**Predmet: Ugovor „Izgradnja mreže za odvodnju fekalnih voda objekta lociranog uz dolaznu stanicu Trebevičke žičare“, Grad Sarajevo, broj ugovora: 01/14-11-5243-2/22 od 06.09.2022. godine.**

**Predmet: Izjašnjenje Izvođača radova na temu asfaltiranja prokopanih površina**

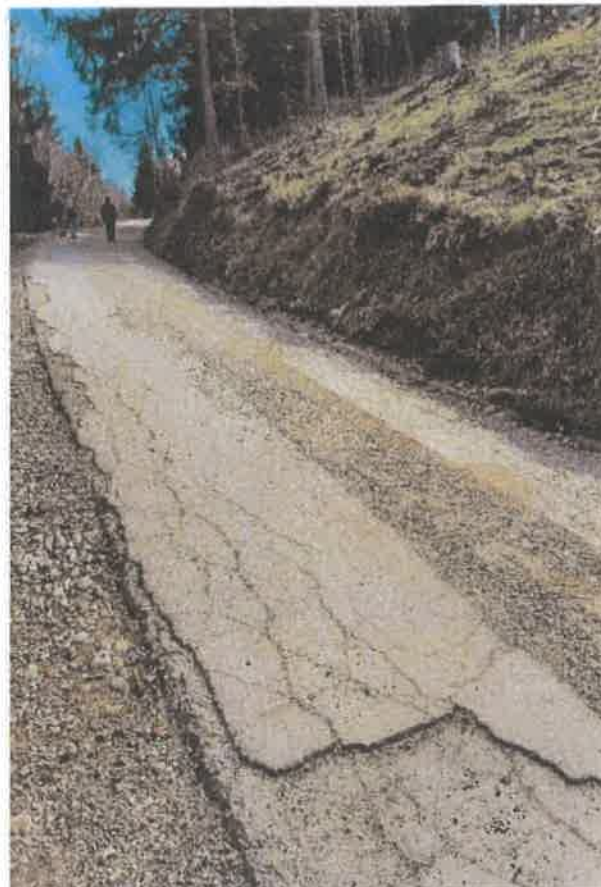
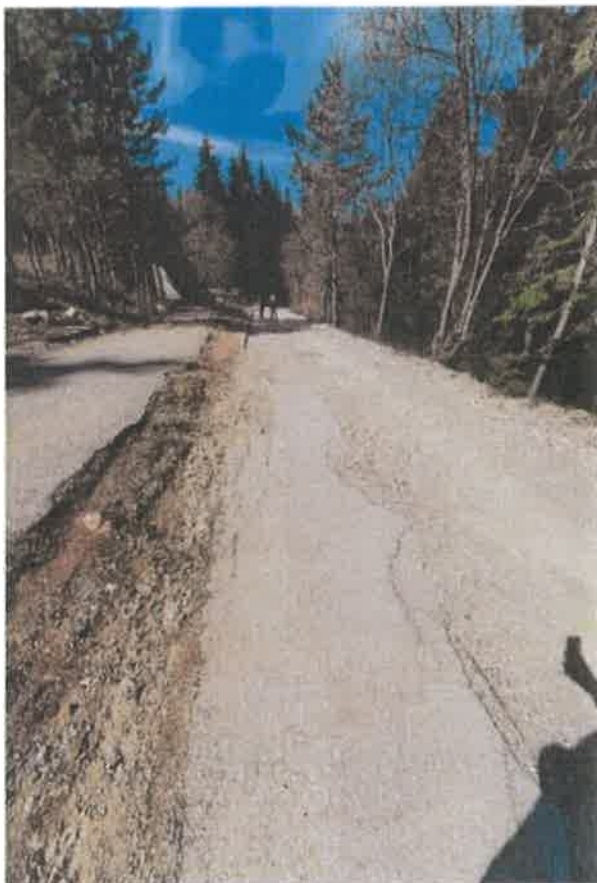
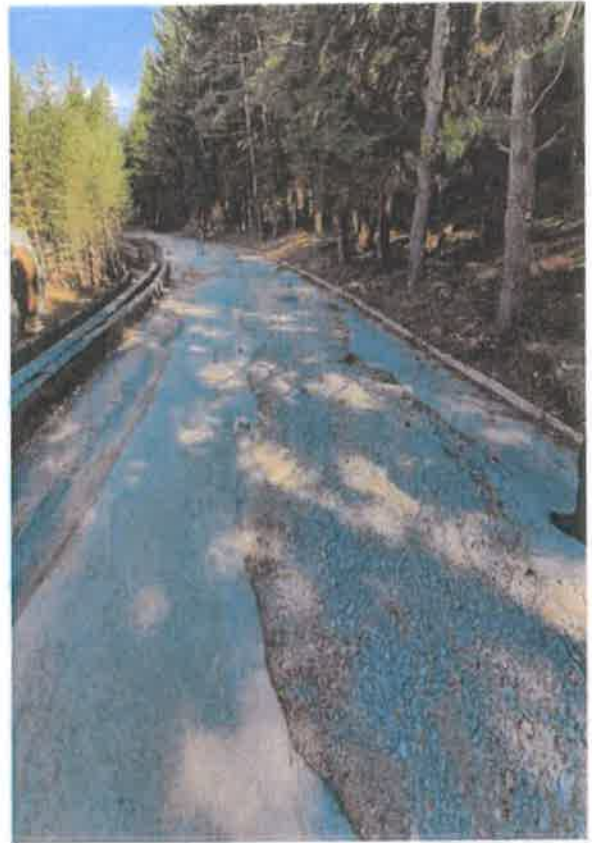
Prema uslovima na terenu, zatečenom stanju, neminovnih oštećenja nastalih usljed izvođenja radova (teška mehanizacija, vibracijski čekići za razbijanje stijena u rovu, kamioni i ostalo) povećanje količina asfalta i tampona su očekivane. (slike)

Posebno naglašavam da pored značajnog povećanja potrebnih količina asfalta i tamponskog sloja, dio saobraćajnice ostaje u izuzetno lošem stanju (pukotine, istrošenost, denivelacija, rupe...) zbog čega se, sa aspekta struke, predlaže sanacija asfalta u punoj širini i dužini saobraćajnice, te propisna zamjena tamponskog sloja. Obzirom na gore navedeno predlaže se investitoru da analizira opravdanost djelimične sanacije saobraćajnice.
